Verkeersveiligheidsaudit
Rijkswegennet

A4 Haaglanden - N14

VVA Fase 1

Reactienota verkeersveiligheidsaudit fase 1

Blad 1

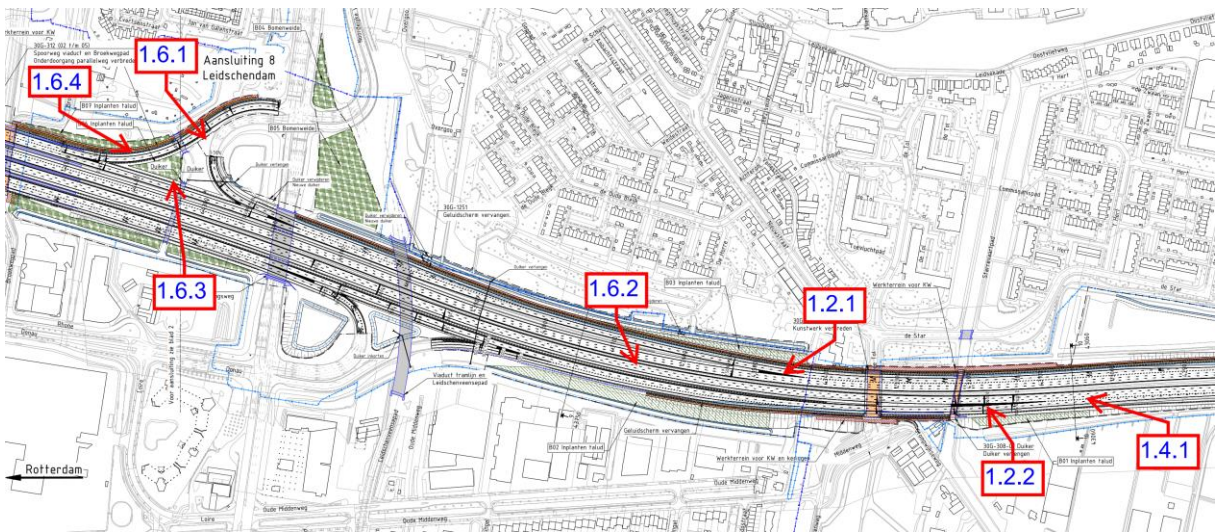
Tek.nr.	Volgnr.	Probleembeschrijving	Verkeersveiligheidsrisico's	Oplossingsrichting
Blad 1	1.2.1	<p>HRR Km 43330: Het puntstuk van de splitsing richting de PRR ligt net achter de topboog R= 11.552m, waardoor deze minder goed waarneembaar is. Deze boogstraal voldoet niet aan het wegverloopzicht, maar ook niet aan het - in deze situatie - maatgevende anticipatiezicht. Voor een dergelijk belangrijk keuzepunt is daarnaast te weinig lengte voor optimale bewegwijzering aanwezig.</p>	<p>De weggebruiker kan verrast worden en op het laatste moment nog van rijstrook willen wisselen. Dit veroorzaakt extra turbulentie op een toch al druk wegvak en een belangrijk keuze punt.</p>	<p>De ontwerper dient na te gaan of kan worden voldaan aan anticipatiezicht.</p>
Blad 1, LP 002 en 003	1.2.2	<p>HRL en PRL km 43100, samenvoeging: Het puntstuk en samenvoeging van rijstroken van 3+2 naar 4 rijstroken is gesitueerd achter een krappe topboog in de HRL met een R= 6867m met een $V_0 = 120\text{km/u}$ en de aansluitende PRL met een R= 4286m met een $V_0 = 90\text{km/u}$.</p>	<p>Het stroomafwaarts gelegen wegvak met een taper vormige samenvoeging levert een verhoogd risico op congestie en filevorming of langzaam rijdend verkeer. Door de krappe topboog ontbreekt zowel het zicht op wegverloop als het minimale stopzicht.</p>	<p>De ontwerper dient na te gaan of kan worden voldaan aan rijzicht</p>

Tek.nr.	Volgnr.	Probleembeschrijving	Verkeersveiligheidsrisico's	Oplossingsrichting
Blad 1	1.4.1	De samenvoeging van HRL en PRL is vormgegeven als een taper-samenvoeging. Deze vorm is vanuit verkeersveiligheid minder gewenst.	Bij hoge intensiteiten vinden meer gedwongen rijstrookwisselingen en geforceerde invoegingen plaats. Door de aanwezigheid van de blokstreep kan de rechterijstrook voor een weefstrook worden aangezien.	Onderzoek mogelijkheid van een normale samenvoeging gevolgd door een afstreping van de linker rijstrook stroomafwaarts.
Blad 2	1.4.2	HRL Weefvak 4+2 : De combinatie van: <ul style="list-style-type: none"> • Hoge (wevende) intensiteiten • Te korte weefvak lengte • Hoge snelheden op de linker rijstroken • Invloedsgebied afstreping linker rijstrook stroomafwaarts Zorgen voor een zeer complexe situatie voor de weggebruiker. Het weefvak is te kort en komt qua capaciteit te kort.	De weggebruiker moet over korte afstand meerdere complexe handelingen verrichten in een zeer turbulente verkeersstroom waarbij ook hoge snelheidsverschillen kunnen ontstaan door de aanwezigheid van doorgaand verkeer. Er is een hoog risico op flankaanrijdingen en kopstaart botsingen.	Onderzoek de mogelijkheden om: <ul style="list-style-type: none"> • Doorgaand verkeer en wevend verkeer van elkaar te scheiden. • De rijstrook-beëindiging stroomafwaarts te verplaatsen. • Het weefvak te verlengen.

Tek.nr.	Volgnr.	Probleembeschrijving	Verkeersveiligheidsrisico's	Oplossingsrichting
Blad 1	1.6.1	HRR, Toerit 8: De geleiderail wordt aan het beginpunt onvoldoende uitgebogen ten opzicht van de rijbaan.	Er is onvoldoende ruimte om binnen de projectgrenzen een veilig beginpunt te creëren. Het beginpunt wordt hiermee een obstakel binnen de obstakelvrije zone.	In het ontwerp in het ruimtebeslag rekening houden met veilige beginconstructies conform ROA VIB.
Blad 1	1.6.2	HRL: In de hor. Boog R=-2070m ontstaat een zichtprobleem door de geleiderail op te korte afstand van de rijbaan aan de binnenkant.	Er is onvoldoende stopzicht aanwezig. Stilstaande voertuigen worden te laat opgemerkt.	Voldoende zichtverbreding in het ontwerp toepassen.
Blad 1	1.6.3	PRR zijberm km 44250 – 44450: De geleiderail schermt hier de rijbaan af. Er wordt geen rekening gehouden met een vluchtzone/ -ruimte in de zijberm.	Er is sprake van een weinig vergevingsgezinde berm, voertuigen welke in de buitenberm geraken botsen direct tegen de geleiderail en kunnen terug kaatsen de rijbaan op, waardoor risico voor derden ontstaat.	De duiker/ watergang buiten de obstakelvrije zone laten beginnen of slechts deze afschermen.

Blad 1	1.6.4	PRR aansluiting 8:Langs de afrit in de buitenberm wordt de geleiderail direct naast de verharding geplaatst. Een geleiderail is ook een obstakel, terwijl deze bedoelt is om obstakels binnen de obstakelvrijzone te beschermen.	Weinig vergevingsgezinde berm, voertuigen welke in de buitenberm geraken botsen direct tegen de geleiderail en kunnen terug kaatsen de rijbaan op, waardoor risico voor derden ontstaat.	Onderzoeken of geleiderail kan worden weggelaten of alleen het obstakel af te laten scherpen. De berm zo vergevingsgezind mogelijk inrichten.
Blad 2	1.6.5	HRR: In de hor. Boog R=-1794m ontstaat een zichtprobleem door de geleiderail op te korte afstand van de rijbaan aan de binnenkant.	Er is onvoldoende stopzicht aanwezig. Stilstaande voertuigen worden te laat opgemerkt.	Voldoende zichtverbreding in het ontwerp toepassen.
Blad 2	1.6.6	HRR-PRR doorsteek km 45300-45800: De geleiderail links en rechts van de doorsteek zijn tegen de rand verharding ontworpen. Er wordt geen rekening gehouden met de vluchtzone en bergingszone.	Weinig vergevingsgezinde berm, voertuigen welke in de buitenberm geraken botsen direct tegen de geleiderail en kunnen terug kaatsen de rijbaan op, waardoor risico voor derden ontstaat.	Nagaan of hier wel geleiderail noodzakelijk is.

Tek.nr.	Volgnr.	Probleembeschrijving	Verkeersveiligheidsrisico's	Oplossingsrichting	Reactie Flow4
Blad 1	1.2.1	HRR Km 43330: Het puntstuk van de splitting richting de PRR ligt net achter de topboog R= 11.552m, waardoor deze minder goed waarneembaar is. Deze boogstraal voldoet niet aan het wegverloopzicht, maar ook niet aan het – in deze situatie - maatgevende anticipatiezicht. Voor een dergelijk belangrijk keuzepunt is daarnaast te weinig lengte voor optimale bewegwijzering aanwezig.	De weggebruiker kan verrast worden en op het laatste moment nog van rijstrook willen wisselen. Dit veroorzaakt extra turbulentie op een toch al druk wegvak en een belangrijk keuzepunt.	De ontwerper dient na te gaan of kan worden voldaan aan anticipatiezicht.	<p>Voldoen aan anticipatiezicht geeft aanpassing van het ontwerp en daarmee de bestaande situatie. Op basis van kosten, maakbaarheid en faseerbaarheid is gekozen voor het behouden van het bestaande lengteprofiel op en af te wijken op anticipatiezicht (aansluiten bij bestaande situatie). De afwijking is beperkt.</p> <p>Eventueel optimaliseren op basis van een nauwkeurige inmeting in latere fase (na TB door opdrachtnemer, DO, UO, opnemen in contracteringsfase).</p> <p>Voorstel FLOW4: ontwerp wordt niet aangepast, geen restrisico.</p>

Tek.nr.	Volgnr.	Probleembeschrijving	Verkeersveiligheidsrisico's	Oplossingsrichting	Reactie Flow4
Blad 1	1.4.1	De samenvoeging van HRL en PRL is vormgegeven als een taper-samenvoeging. Deze vorm is vanuit verkeersveiligheid minder gewenst.	Bij hoge intensiteiten vinden meer gedwongen rijstrookwisselingen en geforceerde invoegingen plaats. Door de aanwezigheid van de blokstreep kan de rechterrij-	Onderzoek mogelijkheid van een normale samenvoeging gevolgd door een afstreping van de linker rijstrook stroomafwaarts.	Samenvoeging betreft onderdeel van de planstudie en sluit aan op de verkenning. Het betreft een tijdelijke situatie totdat verkenning N14 – Burgerveen is uitgebreid naar 2x5. Het alternatief met afstreping is niet wenselijk omdat dit de projectgrenzen overschrijd met

Tek.nr.	Volgnr.	Probleembeschrijving	Verkeersveiligheidsrisico's	Oplossingsrichting	Reactie Flow4
Blad 1	1.6.1	HRR, Toerit 8: De geleiderail wordt aan het beginpunt onvoldoende uitgebogen ten opzicht van de rijbaan.	Er is onvoldoende ruimte om binnen de projectgrenzen een veilig beginpunt te creëren. Het beginpunt wordt hiermee een obstakel binnen de obstakelvrije zone.	In het ontwerp in het ruimtebeslag rekening houden met veilige beginconstructies conform ROA VIB.	In een volgende fase zal een bermbeveiligingsplan opgesteld worden waarin de details worden uitgewerkt. Bij problemen zal de geleiderail verplaatst moeten worden of een RIMOB worden toegepast. Voorstel FLOW4: Aanbeveling wordt nader onderzocht en uitgewerkt in de vervolgfase, geen restrisico
Blad 1	1.6.2	HRL: In de hor. Boog R=-2070m ontstaat een zichtprobleem door de geleiderail op te korte afstand van de rijbaan aan de binnenkant.	Er is onvoldoende stopzicht aanwezig. Stilstaande voertuigen worden te laat opgemerkt.	Voldoende zichtverbreding in het ontwerp toepassen.	In een volgende fase zal een zichtanalyse uitgevoerd moeten worden. Plaatsing van bermbeveiliging op basis van de resultaten. Voorstel FLOW4: Aanbeveling wordt nader onderzocht en uitgewerkt in de vervolgfase, geen restrisico.

Blad 2

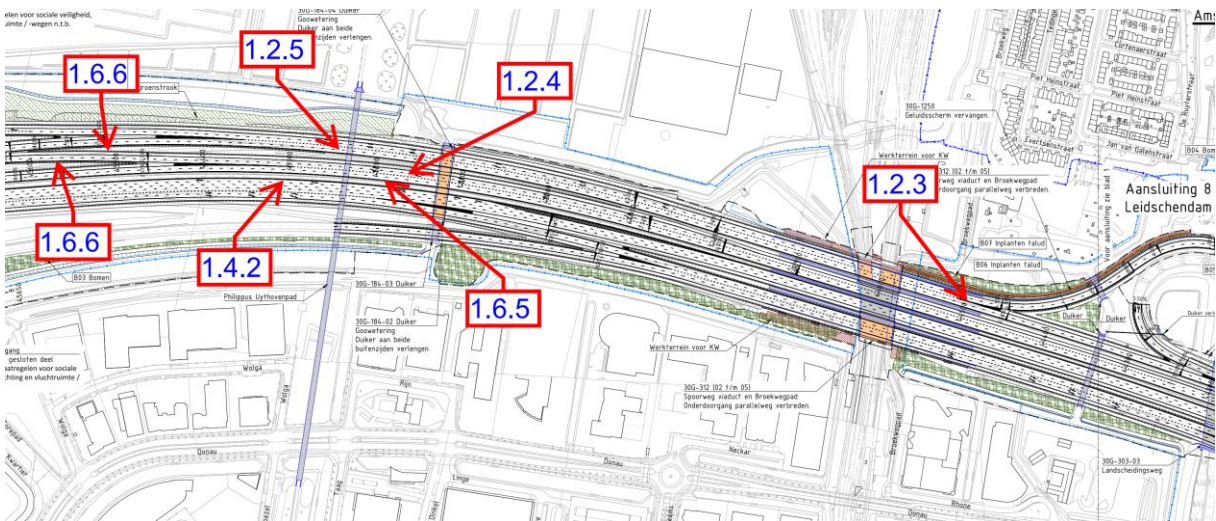
Blad 2	1.2.3	HRR Km 44500: Het puntstuk van de toerit aansluiting 8 en het weefvak op de PRR ligt achter/ aan het einde van de topboog $R=10.998m$, waardoor deze slecht waarneembaar is. Deze boogstraal voldoet niet aan het wegverloopzicht, maar ook niet aan het – in deze situatie - maatgevende anticipatiezicht.	De weggebruiker op de doorgaande parallelbaan kan verrast worden door het invoegend verkeer en op het laatste moment nog van rijstrook willen wisselen. Dit veroorzaakt extra turbulentie op een toch al druk weefvak.	De ontwerper dient na te gaan of kan worden voldaan aan anticipatiezicht.
Blad 2	1.2.4	HRR km 44800-45300: De doorsteek naar PRR. De afvallende en opgedikte rijstrook liggen in een linksdraaiende horizontale boogstraal met $R_h=1794m$. Het betreft hier tevens het belangrijke keuzepunt voor A4/A13.	De uitvoegende weggebruiker moet in een relatief krappe horizontale boog voor $120 km/u$ de uitvoegstrook insturen. Dit is een lastige manoeuvre, waardoor de kans op ongevallen door ongewilde overschrijding van rijstroken toeneemt.	Conform de richtlijnen, tabel 6.5 van de ROA 2017, de boogstraal verruimen.

Blad 2	1.2.5	PRR km 44900-45350, weefvak PRR: Het weefvak ligt in een linksdraaiende horizontale boogstraal met een $R_h=1794m$.	De wevende weggebruiker moet in een horizontale boog de uitvoegstrook of parallelbaan insturen. Dit is een lastige manoeuvre, waardoor de kans op ongevallen door ongewilde overschrijding van rijstroken toeneemt.	Conform de richtlijnen, tabel 6.5 van de ROA 2017, de boogstraal verruimen.
Blad 6	1.2.6	HRR toerit aansluiting 12: De invoeging/ weefvak is gesitueerd in een linksdraaiende horizontale boogstraal met een $R_h=1491m$.	De wevende weggebruiker moet in een relatief krappe horizontale boog invoegen op de hoofdrijbaan en heeft daarbij slecht zicht op stroomopwaarts komend verkeer welke direct wil gaan weven na het puntstuk. De toch al lastige stuur manoeuvre in combinatie met slecht zicht betekend en extra rijtaakbelasting, waardoor de kans op ongevallen toeneemt.	Conform de richtlijnen, tabel 6.5 van de ROA 2017, de boogstraal verruimen.

Blad 2	1.4.2	HRL Weefvak 4+2 : De combinatie van: <ul style="list-style-type: none"> • Hoge (wevende) intensiteiten • Te korte weefvak lengte • Hoge snelheden op de linker rijstroken • Invloedsgebied afstreping linker rijstrook stroomafwaarts 	De weggebruiker moet over korte afstand meerdere complexe handelingen verrichten in een zeer turbulente verkeersstroom waarbij ook hoge snelheidsverschillen kunnen ontstaan door de aanwezigheid van doorgaand verkeer. Er is een hoog risico op flankaanrijdingen en kopstaart botsingen.	Onderzoek de mogelijkheden om: <ul style="list-style-type: none"> • Doorgaand verkeer en wevend verkeer van elkaar te scheiden. • De rijstrook-beëindiging stroomafwaarts te verplaatsen.

<p>Blad 2</p>	<p>1.2.3</p>	<p>HRR Km 44500: Het puntstuk van de toerit aansluiting 8 en het weefvak op de PRR ligt achter/ aan het einde van de topboog R= 10.998m, waardoor deze slecht waarneembaar is. Deze boogstraal voldoet niet aan het wegverloopzicht, maar ook niet aan het – in deze situatie - maatgevende anticipatiezicht.</p>	<p>De weggebruiker op de doorgaande parallelbaan kan verrast worden door het invoegend verkeer en op het laatste moment nog van rijstrook willen wisselen. Dit veroorzaakt extra turbulentie op een toch al druk weefvak.</p>	<p>De ontwerper dient na te gaan of kan worden voldaan aan anticipatiezicht.</p>	<p>Voldoen aan anticipatiezicht geeft aanpassing van het ontwerp en daarmee de bestaande situatie. Op basis van kosten, maakbaarheid en faseerbaarheid is gekozen voor het behouden van het bestaande lengteprofiel en af te wijken op het onderdeel anticipatiezicht.</p> <p>Eventueel optimaliseren op basis van een nauwkeurige inmeting in latere fase (na TB door opdrachtnemer, DO, UO, opnemen in contracteringsfase).</p> <p>Voorstel FLOW4: ontwerp wordt niet aangepast, onduidelijkheid maar beperkt restrisico. Restrisico wordt bepaald d.m.v. visualisatie incl. bewegwijzering.</p>

<p>Blad 2</p>	<p>1.2.4</p>	<p>HRR km 44800-45300: De doorsteek naar PRR. De afvallende en</p>	<p>De uitvoegende weggebruiker moet in een relatief krappe horizontale boog voor 120 km/u de</p>	<p>Conform de richtlijnen, tabel 6.5 van de ROA</p>	<p>Aanpassing van de bestaande horizontale boogstraal heeft veel gevolgen voor het totale</p>

Blad 3

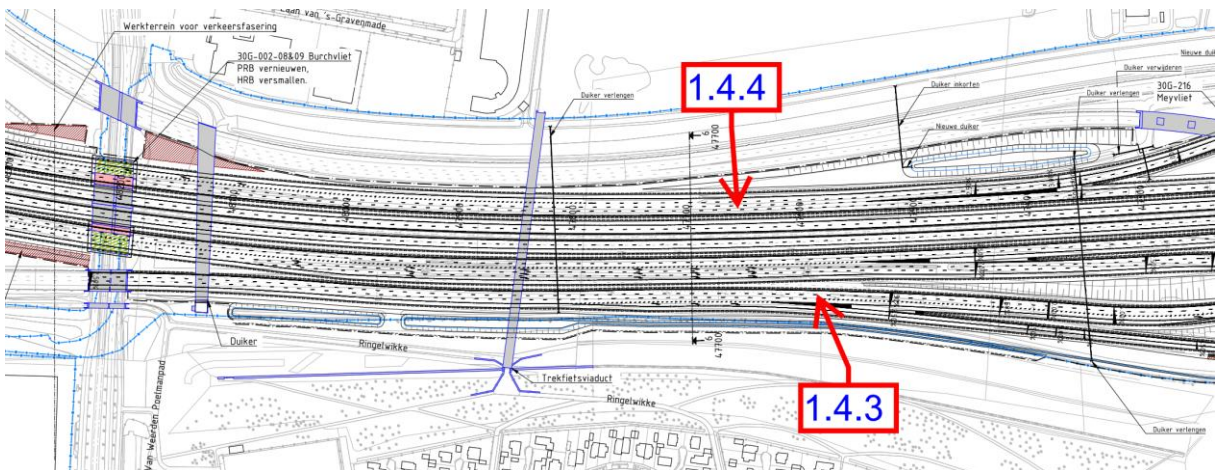
Blad 3	1.4.3	Verbindingsweg A13 naar A4 PRL: Er is onvoldoende turbulentie lengte aanwezig tussen de uitvoeger en het begin van de blokstreep voor splitsing. De blokstreep lijkt al vroeg te beginnen.	Er vinden te snelle abrupte rijstrookwisselingen plaats in het begin van het weefvak. Er is onder benutting van de capaciteit van het wegvak wat leidt tot snelheidsverschillen tussen de rijstroken en daarmee een hogere kans op aanrijdingen.	Onderzoek de verhouding tussen de turbulentie lengte en de benodigde lengte voor de blokstreep.
Blad 3	1.4.4	PRR a-symmetrisch weefvak km 47540-48290 naar aansluiting 9: De aanwezige turbulentielengte voldoet niet aan de richtlijnen. Van puntstuk tot begin blokstreep is slechts 240m aanwezig. Het weefvak is te kort gezien de intensiteiten en het aandeel vrachtverkeer.	Vrachtverkeer op de parallelrijbaan richting afslag Rotterdamsebaan dient over 240m, 2 rijstroken over te steken en te weven met het verkeer komende vanaf de A12 knooppunt Prins Clausplein. Van rijstrook wisselend vrachtverkeer zorgt voor minder zicht op de afvallende rijstrook en beneemt het zicht op eventueel stilstaand verkeer.	Onderzoeken of een symmetrisch weefvak kan worden toegepast. Er dient rekening te worden gehouden met ca. 300m lengte per rijstrookwisseling van het vrachtverkeer.

Blad 3	1.4.3	<p>Verbindingsweg A13 naar A4 PRL: Er is onvoldoende turbulentie lengte aanwezig tussen de uitvoeger en het begin van de blokstreep voor splitsing. De blokstreep lijkt al vroeg te beginnen.</p>	<p>Er vinden te snelle abrupte rijstrookwisselingen plaats in het begin van het weefvak.</p> <p>Er is onder benutting van de capaciteit van het wegvak wat leidt tot snelheidsverschillen tussen de rijstroken en daarmee een hogere kans op aanrijdingen.</p>	<p>Onderzoek de verhouding tussen de turbulentie lengte en de benodigde lengte voor de blokstreep.</p>	<p>Vanuit de keuze om het bestaande kunstwerk niet te verbreden, is de opdikking naar 2 rijstroken over 140m aanwezig i.p.v. de standaard 450m. Hierop dient de bewegwijzering (conform fig. 97) afgestemd te zijn. Daardoor schuift het beginpunt evenveel op (300m). De turbulentieafstand bedraagt 350m waar 110m benodigd is.</p> <p>Aanbeveling is overgenomen. Ontwerp is aangepast.</p>

Tek.nr.	Volgnr.	Probleembeschrijving	Verkeersveiligheidsrisico's	Oplossingsrichting	Reactie Flow4
Blad 3	1.4.4	<p>PRR asymmetrisch weefvak km 47540-48290 naar aansluiting 9:</p> <p>De aanwezige turbulentielen lengte voldoet niet aan de richtlijnen. Van puntstuk tot begin blokstreep is slechts 240m aanwezig. Het weefvak is te kort gezien de intensiteiten en het aandeel vrachtverkeer.</p>	<p>Vrachtverkeer op de parallelrijbaan richting afslag Rotterdamsebaan dient over 240m, 2 rijstroken over te steken en te weven met het verkeer komende vanaf de A12 knooppunt Prins Clausplein.</p> <p>Van rijstrook wisselend vrachtverkeer zorgt voor minder zicht op de afvallende rijstrook en neemt het zicht op eventueel stilstaand verkeer.</p>	<p>Onderzoeken of een symmetrisch weefvak kan worden toegepast. Er dient rekening te worden gehouden met ca. 300m lengte per rijstrookwisseling van het vrachtverkeer.</p>	<p>Het weefvak voldoet aan de minimale lengte bij 90km/u. De maatvoering is afgeleid uit de bewegwijzering schema's waarbij afstanden zijn gereduceerd met 0.75 omdat de ontwerp-snelheid 90km/u bedraagt.</p> <p><u>Voorstel FLOW4: ontwerp wordt niet aangepast, geen restrisico.</u></p> <p><u>Er zal overleg met VWM plaatsvinden over mogelijke beheersmaatregelen. In een volgende fase zal d.m.v. bewegwijzering, signalering en DVM de meest optimale situatie worden vastgesteld.</u></p>

Blad 4

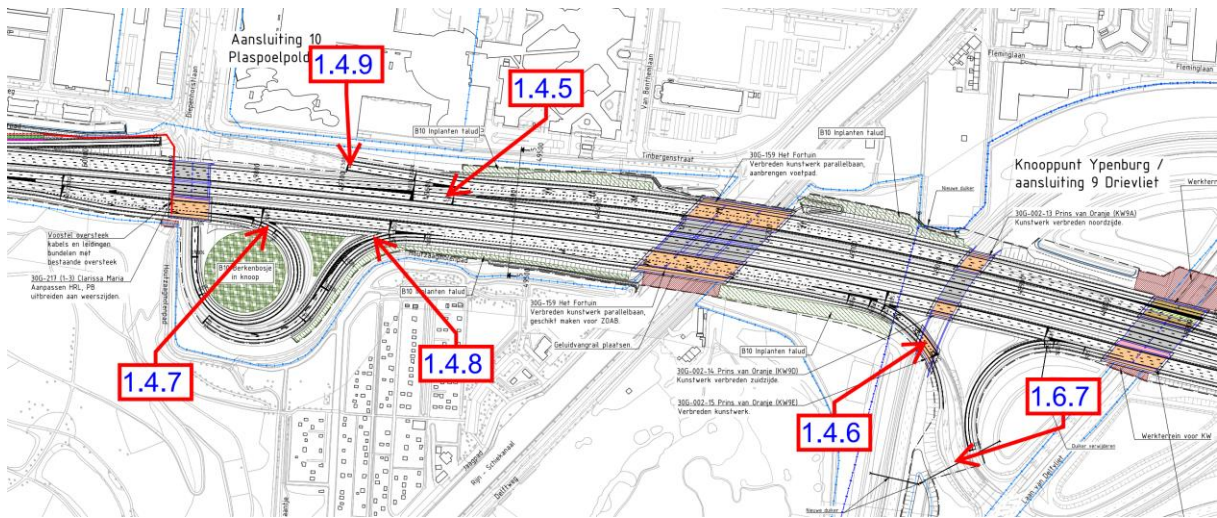
Blad 4	1.4.5	PRR Afrit 10: Verkeer kan eventueel een doorsteek maken van de HRR naar de afrit via de verharding van de PRR. Hiermee kan eventueel een file op de PRR ontweken worden of een eerder gemiste afslag alsnog genomen.	Verkeersdeelnemers maken soms onverwachte manoeuvres al dan niet in paniek als ze daar de fysieke gelegenheid toe krijgen.	Bekijk of het mogelijk is de puntstukken te verschuiven zodat de illegale doorsteek niet mogelijk wordt.
Blad 4	1.4.6	PRL Afrit 9: Het verkeer op de afrit wordt al zeer kort na het puntstuk gesplitst in de twee vervolg richtingen. Dit valt moeilijk te bewegwijzeren en de deceleratielengte is te kort. De splitsing is ook nog eens gesitueerd in een krappe boog en is gelegen achter het viaduct Prins van Oranje waardoor bestuurders een slecht overzicht hebben over de situatie.	Verkeer wordt te snel een keuze opgedrongen waardoor plotselinge remacties en onverwachte rijstrookwisselingen te verwachten zijn. De kans op afdekking van zicht door de dubbele rijstrook is groot, waardoor het beslispunt te laat wordt opgemerkt	Onderzoek de mogelijkheden om de afrit te verlengen en de splitsing in de afrit te verschuiven.

Blad 4	1.4.7	PRL Afrit 10: De afrit is moeilijk te bereiken door de ligging kort na de splitsing tussen HRL en PBL en de aanwezigheid van drie rijstroken op de PBL. De deceleratielengte is onvoldoende en de horizontale boog is te krap voor een snelheid van 50 km/uur.	De kans is groot dat verkeer met te hoge snelheid de horizontale boog inrijdt en daardoor van de rijbaan raakt.	De deceleratielengte vergroten. Compenserende maatregelen treffen.
Blad 4	1.4.8	PRL toerit 10: De 2 ^e boogstraat is zeer krap met weinig zicht op het stroomafwaarts wevende verkeer. In deze boog dient snelheid te worden gemaakt om met gelijke snelheid als het verkeer op de parallelrijbaan het weefvak op te kunnen rijden.	Verkeer komt met te lage snelheid op het weefvak. Snelheidsverschillen tussen wevende verkeersstromen zijn een belangrijke factor in het ontstaan van kop/staart- en flankaanrijdingen. Bij te grote snelheidsverschillen heeft het verkeer meer lengte nodig om de weefbewegingen veilig uit te voeren.	Aansluiting 10 Plaspoelpolder overwegen op te heffen.

Blad 4	1.4.9	PBR afrit 10: Er is te weinig lengte in de afrit om het verkeer veilig te laten afremmen naar stilstand bij volledig gevulde opstelstroken voor het kruispunt. Aangezien het een dubbelstrooksafrit betreft is er grotere kans op hoge snelheden.	Verkeer dat op het laatste moment uitvoegt komt niet op tijd tot stilstand bij gevulde opstelstroken. De kans op kop-/staartongevallen is groot.	Onderzoek de mogelijkheden om de afrit verlengen.

Blad 4	1.6.7	PRL afrit 9: Voor de weggebruiker is het onduidelijk wat het nut is van de 'plak' asfalt tussen de opstelvakken.	Deze kan oneigenlijk worden gebruikt om bijvoorbeeld in te halen of als pech/ vluchtplaats te gebruiken. Het risico op aanrijdingen wordt hierdoor vergroot.	Deze strook een duidelijk verkeersdoel geven of afscherpen van het overige verkeer.

Blad 4	1.4.5	<p>PRR Afrit 10: Verkeer kan eventueel een doorsteek maken van de HRR naar de afrit via de verharding van de PRR. Hiermee kan eventueel een file op de PRR ontweken worden of een eerder gemiste afslag alsnog genomen.</p>	<p>Verkeersdeelnemers maken soms onverwachte manoeuvres al dan niet in paniek als ze daar de fysieke gelegenheid toe krijgen.</p>	<p>Bekijk of het mogelijk is de puntstukken te verschuiven zodat de illegale doorsteek niet mogelijk wordt.</p>	<p>Dit punt is onderkent door FLOW4. Verplaatsen van het puntstuk waarbij de geleiderail langer kan worden doorgezet ter voorkoming van doorsteken, geeft extra ruimtebeslag in de breedte. Dit leidt tot extra hoge kosten en daarom is hiervan afgezien.</p> <p><u>Voorstel FLOW4: Aandachtspunt voor de vervolgfases om middels wegmeubilair de mogelijk tot doorsteken zoveel mogelijk te beperken.</u></p>

Tek.nr.	Volgnr.	Probleembeschrijving	Verkeersveiligheidsrisico's	Oplossingsrichting	Reactie Flow4
Blad 4	1.4.6	PRL Afrit 9: Het verkeer op de afrit wordt al zeer kort na het puntstuk gesplitst in de twee vervolgrichtingen. Dit valt moeilijk te bewegwijzen en de deceleratielengte is te kort. De splitsing is ook nog eens gesitueerd in een krappe boog en is gelegen achter het viaduct Prins van Oranje waardoor bestuurders een slecht overzicht hebben over de situatie.	Verkeer wordt te snel een keuze opgedrongen waardoor plotselinge remacties en onverwachte rijstrookwisselingen te verwachten zijn. De kans op afdekking van zicht door de dubbele rijstrook is groot, waardoor het beslispunt te laat wordt opgemerkt	Onderzoek de mogelijkheden om de afrit te verlengen en de splitsing in de afrit te verschuiven.	<p>Het betreft de bestaande situatie van de Rotterdamse Baan. Verlengen van de afrit betekent dat het voorliggende weefvak korter wordt. Hiermee is de kans op congestie groter. Gekozen is om de maximaal toepasbare lengte van het weefvak aan te houden (conform bestaand).</p> <p><u>Voorstel FLOW4: ontwerp wordt niet aangepast, ondergrond wordt aangevuld met autonome situatie.</u></p> <p>Er zal overleg met VWM plaatsvinden over mogelijke beheersmaatregelen. In een volgende fase zal d.m.v. bewegwijzing, signalering en DVM de meest optimale situatie worden vastgesteld.</p>

Blad 4	1.6.7	PRL afrit 9: Voor de weggebruiker is het onduidelijk wat het nut is van de 'plak' asfalt tussen de opstelvakken.	Deze kan oneigenlijk worden gebruikt om bijvoorbeeld in te halen of als pech/ vluchtplaats te gebruiken. Het risico op aanrijdingen wordt hierdoor vergroot.	Deze strook een duidelijk verkeersdoel geven of afschermen van het overige verkeer.	Voor aanvang van de uitvoering van het plan, zal de plak asfalt worden gebruikt voor de opstelstroken naar de Rotterdamse Baan. Voorstel FLOW4: ontwerp wordt niet aangepast, geen restrisico.
Blad 6	1.6.8	HRL: In de hor. Boog R=-1497m ontstaat een zichtprobleem door de geleiderail op te korte afstand van de rijbaan aan de binnenkant. Ook de middenpijler van viaduct Woudselaan vormt een lokale zichtbeperking.	Er is onvoldoende stopzicht aanwezig. Stilstaande voertuigen worden te laat opgemerkt.	Voldoende zichtverbreding in het ontwerp toepassen.	In een volgende fase zal een zichtanalyse uitgevoerd moeten worden. Plaatsing van bermbeveiliging op basis van de resultaten. Voorstel FLOW4: Aanbeveling wordt nader onderzocht en uitgewerkt in de vervolgfase, beperkt restrisico (zichtbeperking door viaduct).

Blad 5

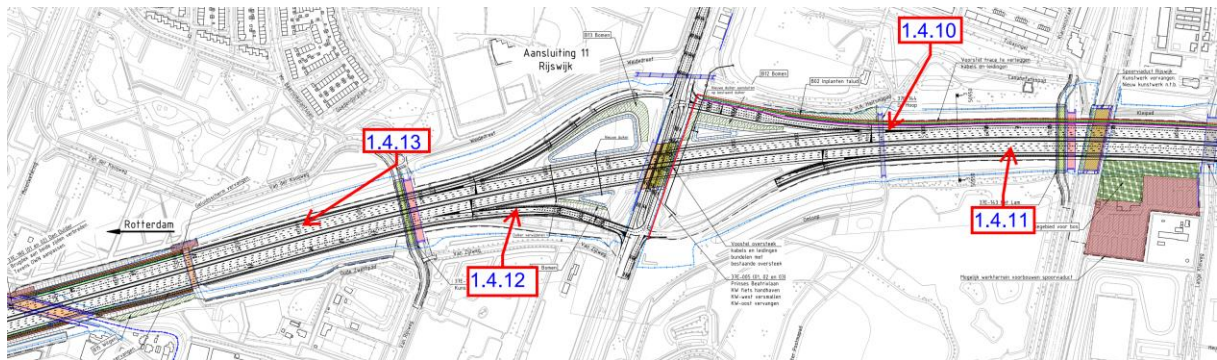
Blad 5	1.4.10	HRR Aansluiting 11, afrit MAWQ: De deceleratielengte (van 120 naar 0 km/uur) en de hoek van het puntstuk voldoen niet aan de eisen. Het betreft hier tevens een weefvak waardoor turbulentie aanwezig is. Een duidelijke en herkenbare afrit met lengte en tijd voor de weggebruiker om tijdig af te kunnen remmen vóór het opstellend en stilstaand verkeer voor het geregelde kruispunt is niet aanwezig.	Op deze locatie is voldoende deceleratielengte zeer gewenst. De kans op laat uitvoegend verkeer met hoge snelheid op de HRR is aanwezig door de 4 doorgaande rijstroken. De kans op kop-/staartongevallen is groot.	Onderzoek de mogelijkheden om de afrit te verlengen.
Blad 5	1.4.11	HRL tussen toerit 11 en splitsing PRL: Berekening in het verkeersmodel laat zien dat in het ontwerpjaar de verkeersafwikkeling onvoldoende is. Dit weefvak voldoet niet aan de minimale lengte van 1000m op basis van bewegwijzering. Tevens dient per rijstrook wisseling minimaal 300m lengte aanwezig te zijn. Met name het vrachtverkeer richting de A4 Amsterdam moet 3 rijstroken oversteken binnen ca. 850m.	Grote kans de bestuurders risico's gaan nemen om toch net de juiste vervolg rijbaan te kunnen nemen. Daarnaast is er een grote kans dat bestuurders gedesoriënteerd raken door de grote mate van turbulentie en het missen van informatie op de bewegwijzering.	Weefvak verlengen door het splitsingspunt stroomafwaarts op te schuiven.

Blad 5	1.4.12	HRL Afrit 11: De dubbele uitvoeger suggereert een hoge intensiteit op de afrit. De deceleratie lengte van 120 km/u naar stilstand bij begin opstelstrook is onvoldoende. De hoofdstroom slaat links af op het kruispunt. Verkeer dat uitvoegt op de rechter rijstrook moet een geforceerde rijstrookwissel maken om op de juiste opstelstrook te komen.	Er is een grote kans op aanrijdingen als de opstelstroken gevuld zijn en het verkeer niet op tijd tot stilstand komt. Daarnaast kans op flankaanrijdingen omdat verkeer gedwongen wordt een snelle rijstrookwissel naar links te maken. Door de dubbele rijstrook in de afrit, aansluitend op de opstelvakken bestaat de kans dat het zicht op stroomafwaarts opstellend verkeer vóór het kruispunt wordt afgedekt door naast en voor de naderende weggebruiker rijdend verkeer.	Onderzoek de mogelijkheden om de afrit te verlengen.
Blad 5	1.4.13	HRR: Het weefvak tussen de aansluitingen 11 en 10 is te kort. Uitgaande van een hoog aandeel vrachtverkeer (o.a. richting Westland) is conform tabel 6.19 ROA een lengte vereist van 1000m.	Hoge intensiteiten en veel turbulent (vracht)verkeer verhogen de kans op flankaanrijdingen in het weefvak.	Onderzoek de mogelijkheden om weefvak te verlengen of symmetrisch te maken.

Blad 5	1.4.11	HRL tussen toerit 11 en splitsing PRL: Berekening in het verkeersmodel laat zien dat in het ontwerpjaar de verkeersafwikkeling onvoldoende is. Dit weefvak voldoet niet aan de minimale lengte van 1000m op basis van bewegwijzering. Tevens dient per rijstrook wisseling minimaal 300m lengte aanwezig te zijn. Met name het vrachtverkeer richting de A4 Amsterdam moet 3 rijstroken oversteken binnen ca. 850m.	Grote kans de bestuurders risico's gaan nemen om toch net de juiste vervolg rijbaan te kunnen nemen. Daarnaast is er een grote kans dat bestuurders gedesoriënteerd raken door de grote mate van turbulentie en het missen van informatie op de bewegwijzering.	Weefvak verlengen door het splitsingspunt stroomafwaarts op te schuiven.
Blad 5	1.4.13	HRR: Het weefvak tussen de aansluitingen 11 en 10 is te kort. Uitgaande van een hoog aandeel vrachtverkeer (o.a. richting Westland) is conform tabel 6.19 ROA een lengte vereist van 1000m.	Hoge intensiteiten en veel turbulent (vracht)verkeer verhogen de kans op flankaanrijdingen in het weefvak.	Onderzoek de mogelijkheden om weefvak te verlengen of symmetrisch te maken.
